プロポーザル案からの主な変更点のまとめ 2022/06/21

※検討段階のため変更となる可能性があります

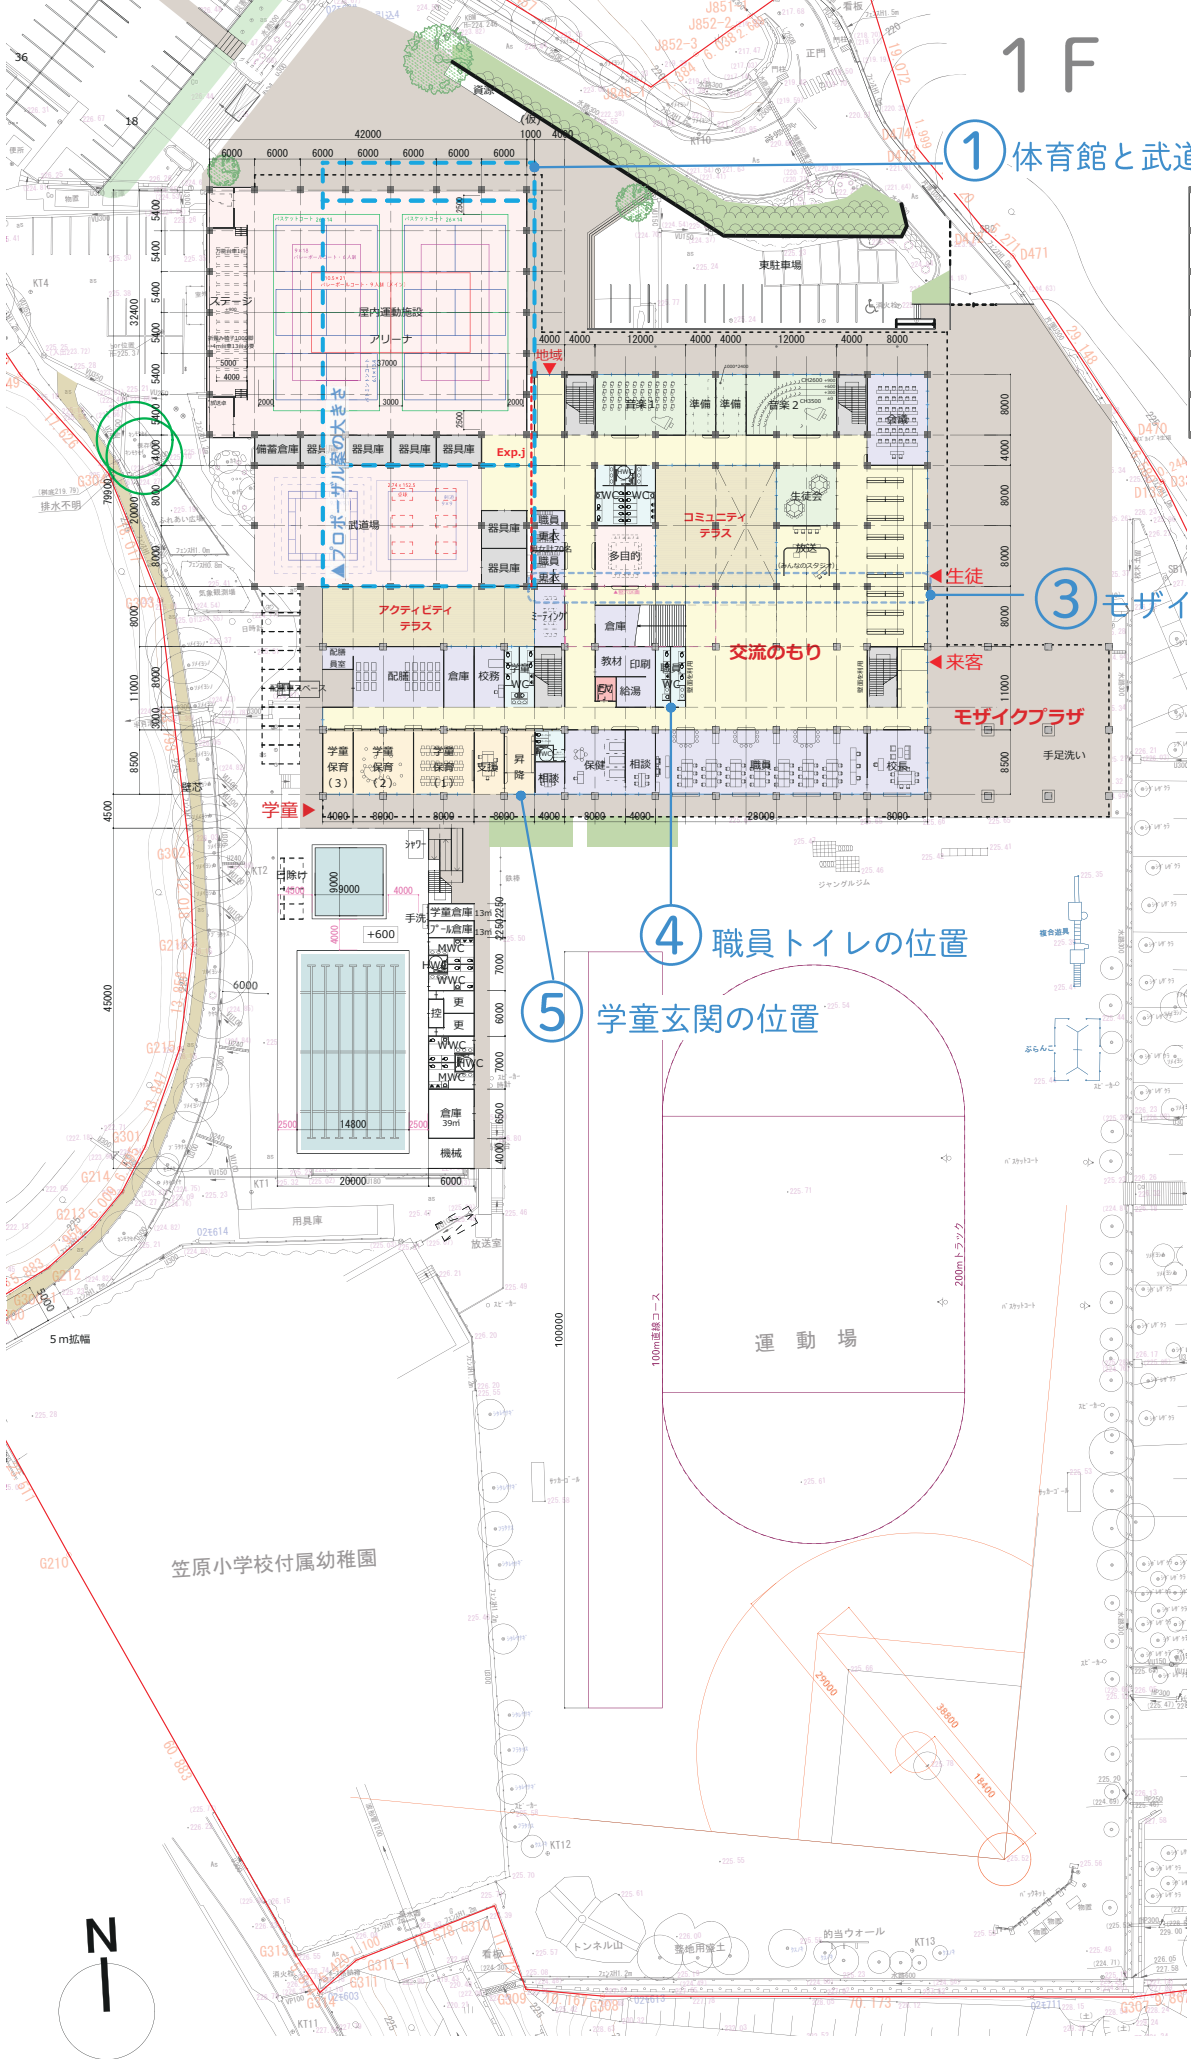
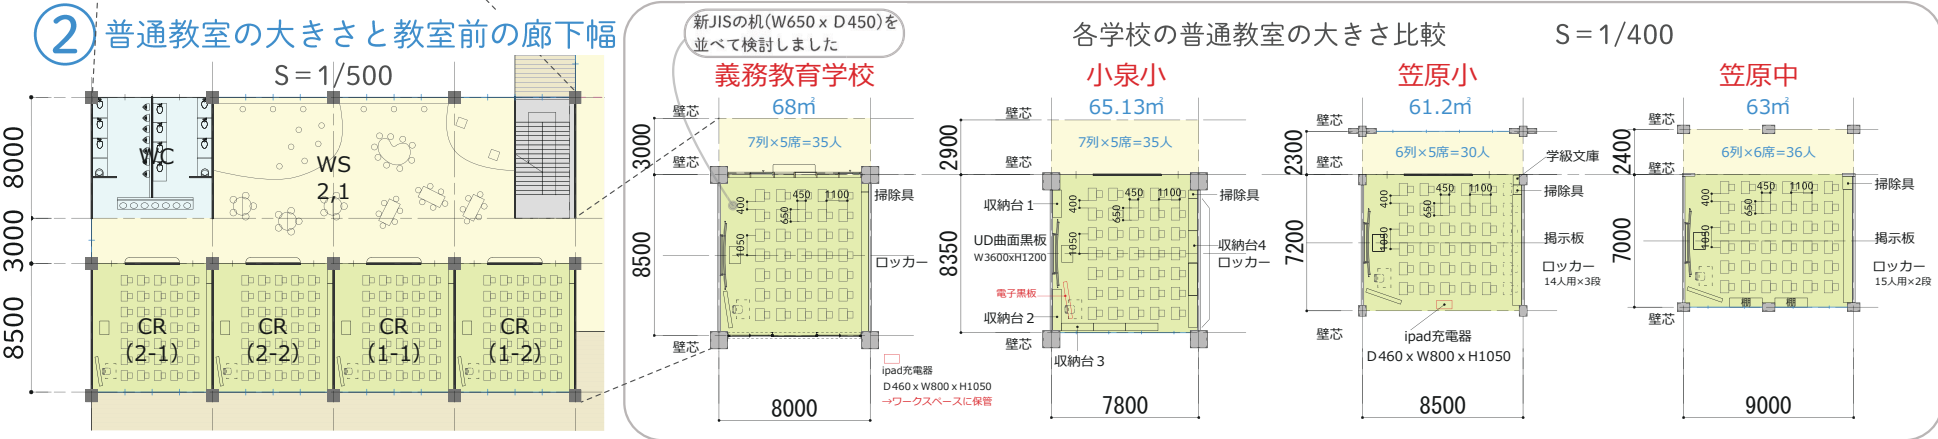
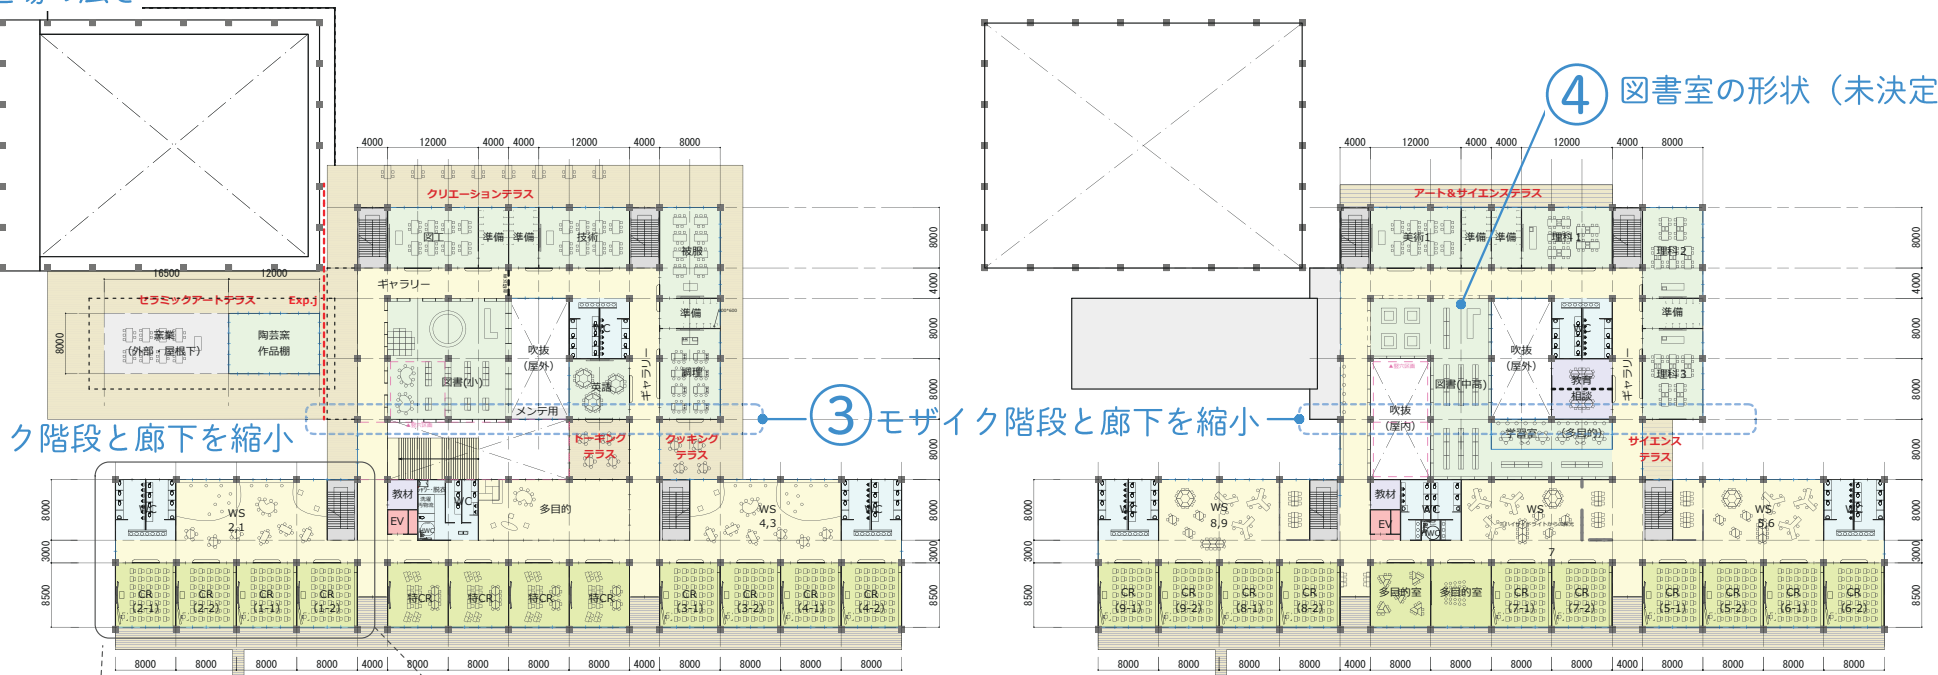
番号	主な変更点	変更前	変更後
①	体育館と武道場を広くしました	<体育館> アリーナ：間口28m×奥行35m=980㎡ ステージ：間口28m×奥行5m=140㎡ <武道場> 武道場：間口28m×奥行16m=448㎡	<体育館> アリーナ：間口32m×奥行36m=1152㎡ ステージ：間口32m×奥行5m=150㎡ <武道場> 武道場：間口30m×奥行16m=480㎡
②	普通教室前の廊下幅を狭くし、普通教室を広くしました	※プロポーザル案 普通教室：黒板側 8m、廊下側 8m (64㎡) 廊下幅：4m	※変更案 普通教室：黒板側 8.5m、廊下側 8m (68㎡) 廊下幅：3m
③	モザイク階段北側の廊下（ギャラリー）を取りやめ、モザイク階段の幅を狭くしました	水色点線部分に廊下がありました モザイク階段の幅は8mありました	水色点線部分の廊下を取りやめました モザイク階段の幅を5.5m程度にしました
④	職員トイレの位置を変更しました	モザイク階段の下部にありました	職員室のすぐ北側に配置し、職員室から利用しやすくなりました
⑤	学童玄関の位置を変更しました	学童エリアの中の西端にありました	学童エリアの中の東端に配置し、グラウンドに出やすくなりました
⑥	図書室の形状は検討中です	図書（中高）の形状を、 図書（小）と同じ形状としていた	検討中
